AVVISO DI SICUREZZA URGENTE

Nome prodotto: Pompa a siringa Alaris™/ Asena™ CC, GH

Identificatore FSCA: RA-2018-04-01

Appendice III Procedura di sostituzione del meccanismo di dimensionamento siringa

Figura 1

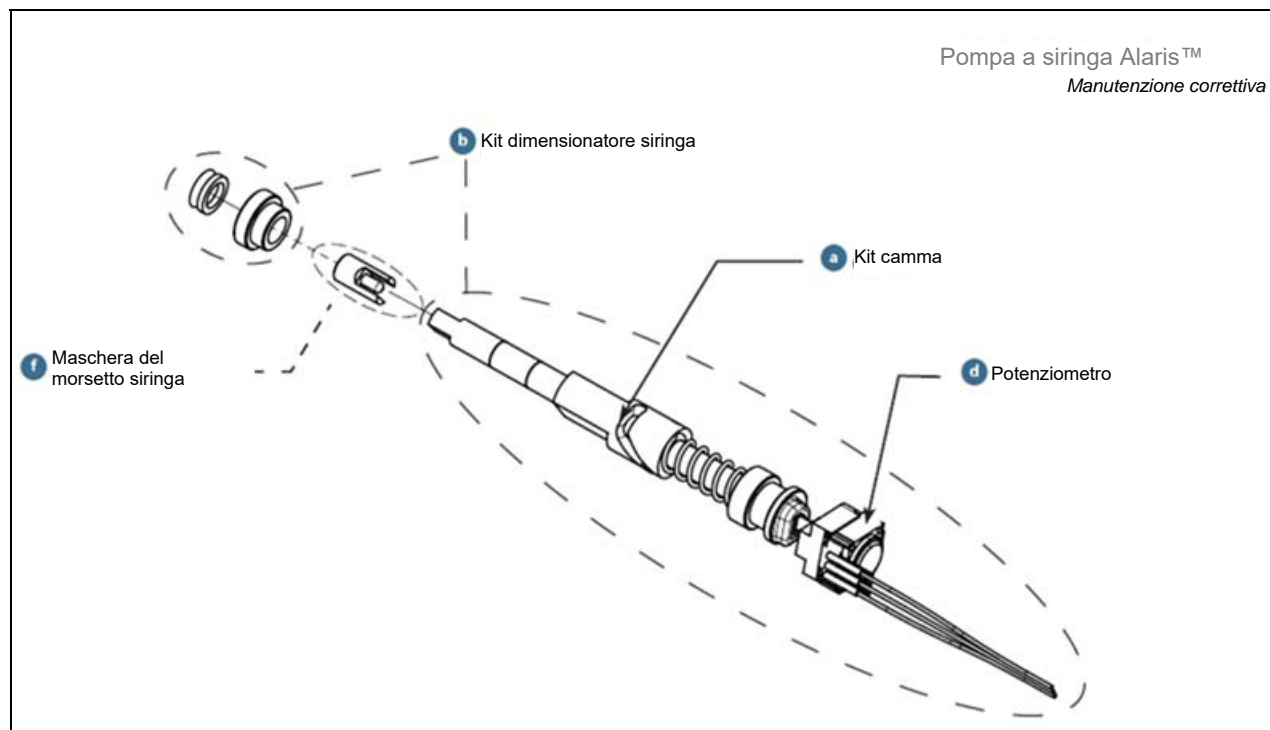
BD sta intraprendendo un'azione correttiva sulle pompe a siringa Alaris™, volta a sostituire il meccanismo di dimensionamento siringa a causa di un rischio potenziale di rottura della linguetta sagomata del meccanismo di dimensionamento siringa (vedere Figura 1).

La rottura della linguetta sagomata nel meccanismo di dimensionamento siringa può essere identificata quando vengono utilizzate siringhe di misure diverse, ma la visualizzazione della misura/del modello di siringa sulla pompa rimane la stessa.

La rottura della linguetta sagomata nel meccanismo di dimensionamento siringa può comportare l'errata visualizzazione della misura/del modello di siringa da parte della pompa, causando in tal modo le seguenti situazioni:

- 2) Riesaminare l'Appendice I – Numeri di serie interessati per identificare i dispositivi interessati.
- 3) Per tutti i prodotti interessati, il meccanismo di dimensionamento siringa deve essere sostituito. Sono disponibili due opzioni per la sostituzione del meccanismo di dimensionamento siringa:

Appendice III (continua)

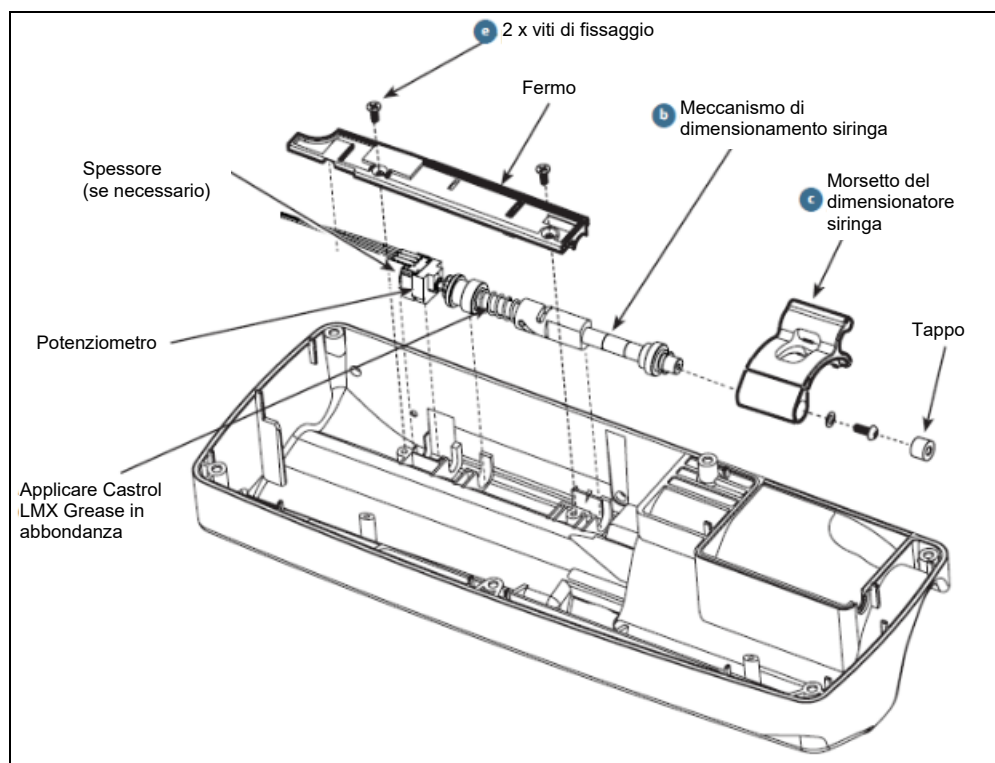
Nota: se il potenziometro è un modello precedente con alloggiamento di colore blu, verificare la presenza di uno spessore. Se lo spessore non è installato o la camma ha bordi taglienti, installare il kit camma durante il riassetto. Se la camma ha bordi taglienti o lo spessore è piegato in modo non corretto, ciò può causare un'usura eccessiva delle aree attorno all'alloggiamento anteriore. Movimenti meccanici e piccoli cambiamenti del diametro della siringa possono causare un errore di rilevamento siringa, che può accadere nel caso in cui lo spessore non è presente o l'alloggiamento è usurato. I potenziometri con alloggiamento di colore nero non richiedono l'installazione di uno spessore. Quando si sostituisce un potenziometro completo di spessore con un nuovo potenziometro con alloggiamento di colore nero, non reinstallare lo spessore.

1. Rimuovere le viti di fissaggio del dimensionatore siringa, il supporto dell'alloggiamento e il fermo.
2. Rimuovere lo spessore e gettarlo, quindi fare leva sul meccanismo di dimensionamento siringa dall'alloggiamento e rimuovere il potenziometro.

3. Tirare indietro il morsetto della siringa lungo tutta la sua estensione. Rimuovere con attenzione il tappo, la vite e la rondella. Tirare con forza il morsetto della siringa per rimuoverlo.

4. Fare leva sul meccanismo di dimensionamento siringa dall'alloggiamento e tirare attraverso l'alloggiamento. Rimuovere il cuscinetto dello stelo e la guarnizione V-ring.

5. Fissare la maschera di caricamento gruppo al meccanismo di dimensionamento siringa. Installare il cuscinetto dello stelo e la guarnizione V-ring attorno alla parte terminale della maschera.

6. Appoggiare il gruppo su un fianco, tenendo il potenziometro sulla sinistra e i fili che escono dalla parte superiore. La punta di iniezione sullo stelo pre-sagomato deve essere visibile.

7. Installare il dispositivo di protezione guarnizione nell'alloggiamento superiore e caricare il meccanismo di dimensionamento siringa. Comprimere la guarnizione V-ring contro il dispositivo di protezione.

8. Rimuovere il dispositivo di protezione e spingere il meccanismo di dimensionamento siringa attraverso il foro nell'alloggiamento anteriore finché i lati del gruppo non si trovano nell'alloggiamento e il potenziometro non si allinea con la rientranza dell'alloggiamento. Verificare che la punta di sagomatura si trovi sul fianco.

9. Far scivolare lo spessore, se necessario, lungo la parete laterale della rientranza del potenziometro della siringa. Piegare lo spessore "verso l'esterno".

10. Installare il fermo del dimensionatore siringa in modo che lo spessore sporga visibilmente dal fermo. Installare il supporto dell'alloggiamento. Fissare con due viti.

11. Rimuovere la maschera di caricamento gruppo.
12. Il gruppo dello stelo della siringa deve essere spostato in posizione aperta.
13. Installare il morsetto della siringa sullo stelo, installare la vite, la rondella e il tappo nella parte terminale dello stelo.
